Controlebezoek - Periodiek [Hfst 6.5]

Verslagnummer:
33/21082026/62422/73916/1

Inspectie adres: Pompstraat 56, 9170 Sint-Gillis-Waas (België)

Elektrisch bord

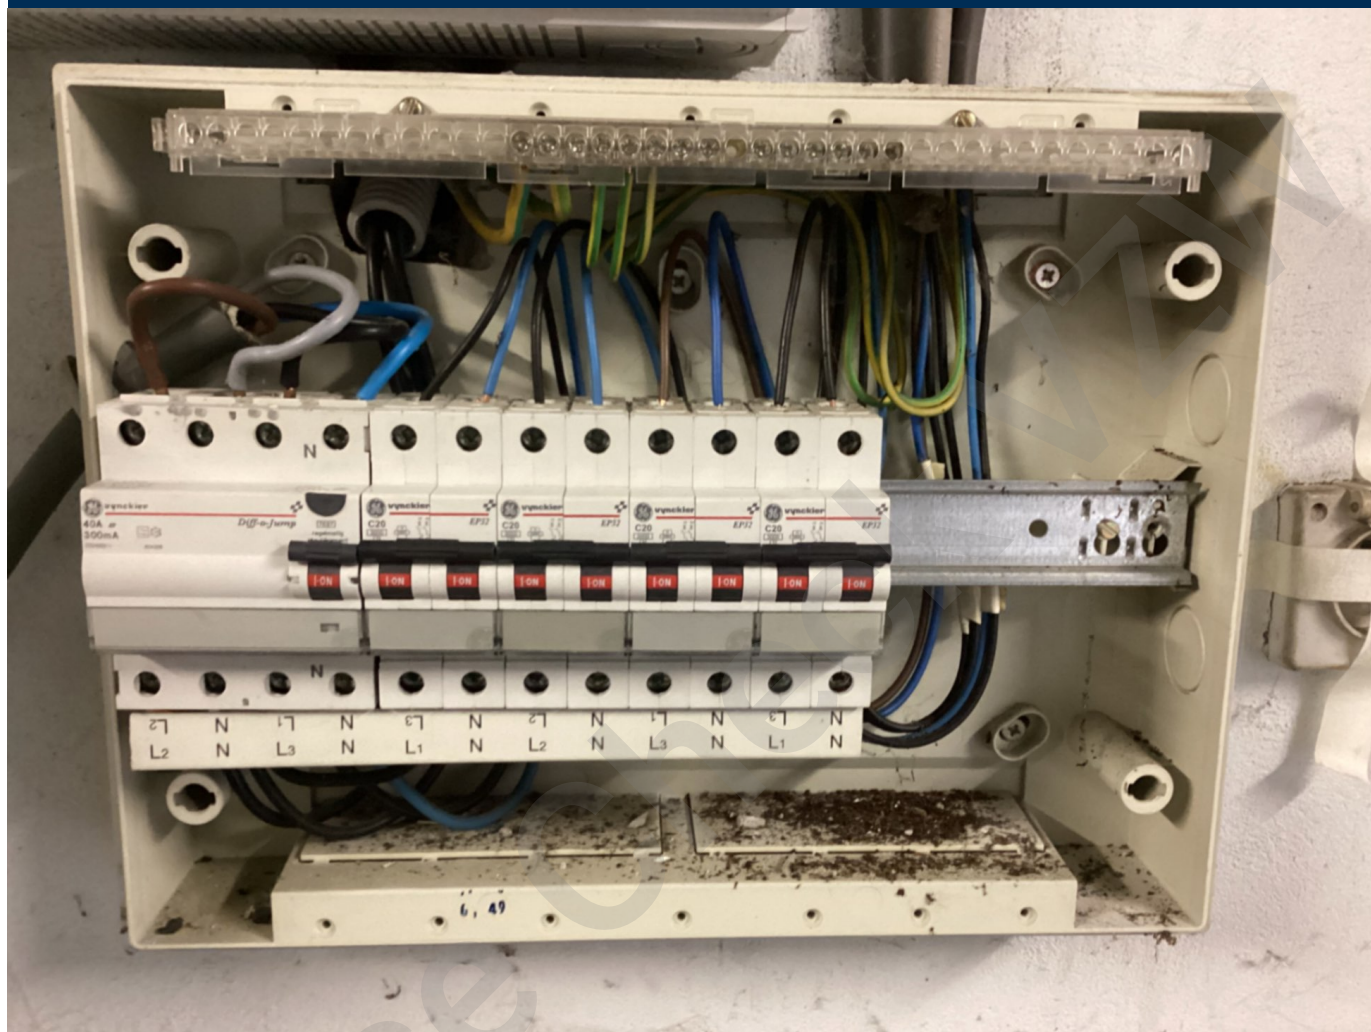
- De aarding is niet conform. - oAfd 4.2.3.2; oAfd 4.2.4.3; Afd 5.4.2
- Het verdeelbord is onvoldoende gemarkeerd. Individuele markering, voedingsspanning en/of gevarendriehoek ontbreken. - oAfd 3.1.3.3; Afd 9.4.1

- De beschermingsgraad van de ruimte moet ten minste IPXX-D zijn voor ruimtes publiek toegankelijk en IPXX-B voor gewone ruimtes. - oAfd 4.2.2.3
- Er ontbreken afdekplaatjes in het elektrisch bord. - Afd 5.2.6; oAfd 4.2.2.3

- De houders van de penautomaten zijn niet uitgerust met een kaliberstuk. - oAfd 5.3.5.5.a
- Aansluitingen en samenvoegingen, verbindingen of aftakkingen van kabels werden niet uitgevoerd in overeenstemming met de regels van de kunst. - oAfd 5.1.1.2; Afd 1.4.1; Afd 1.4.2; Afd 5.2.6

Metingen

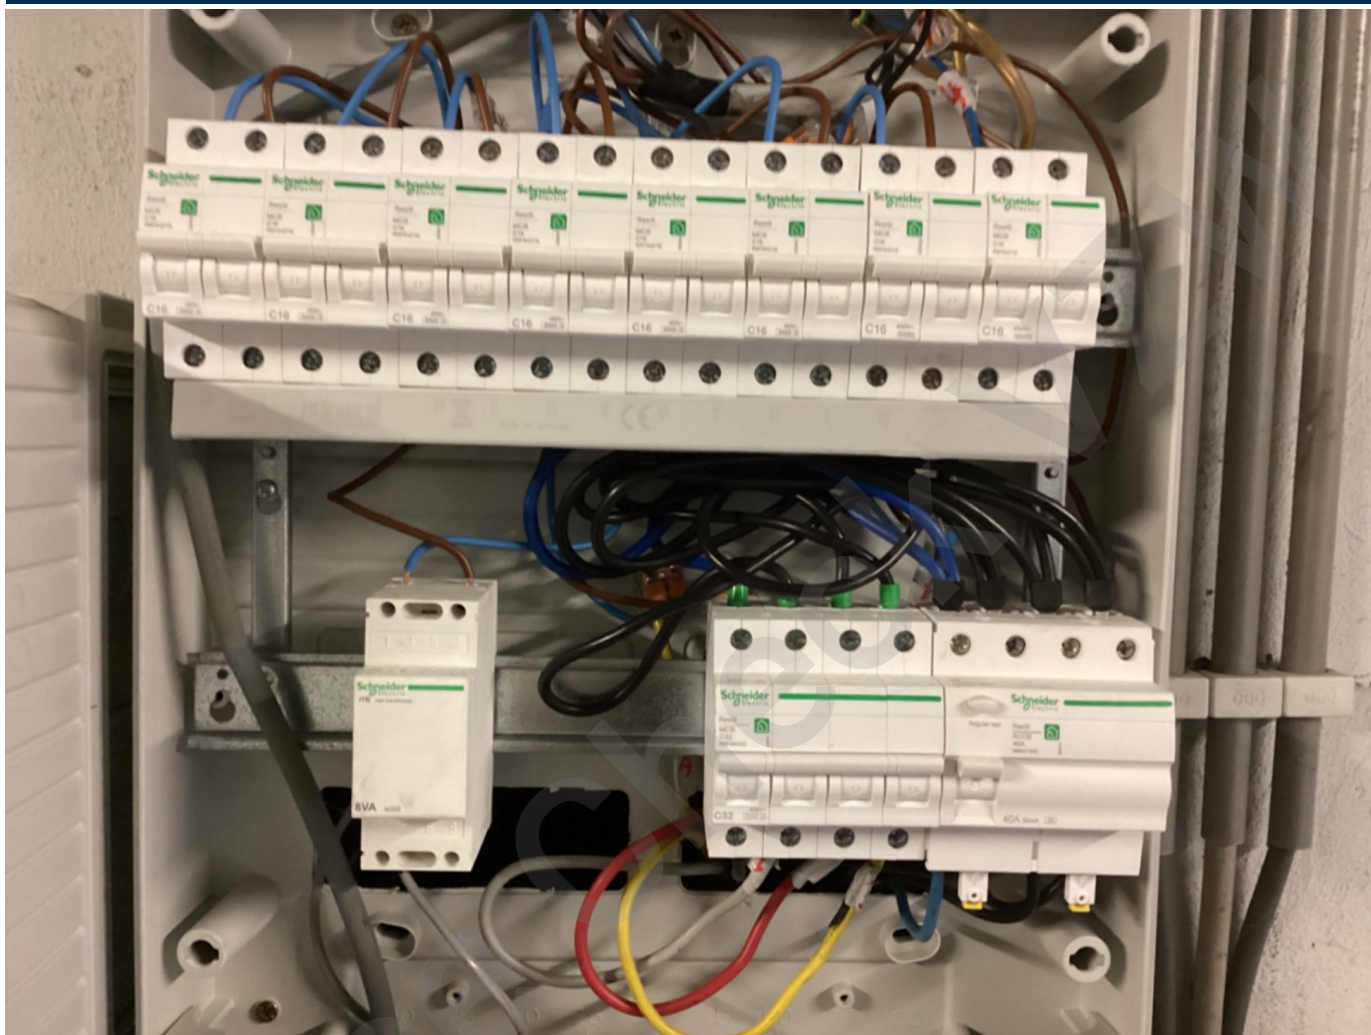
- De aarding van de stopcontacten zijn niet aangesloten op de aardingsgeleider. - oAfd 5.3.5.2.b
- Extra opmerking: O.a garage, keuken
- De isolatieweerstand van de installatie is onvoldoende. - oAfd 6.4.5.1

- Extra opmerking: Hoogste kast bovenste rij 3de laatste automaat.
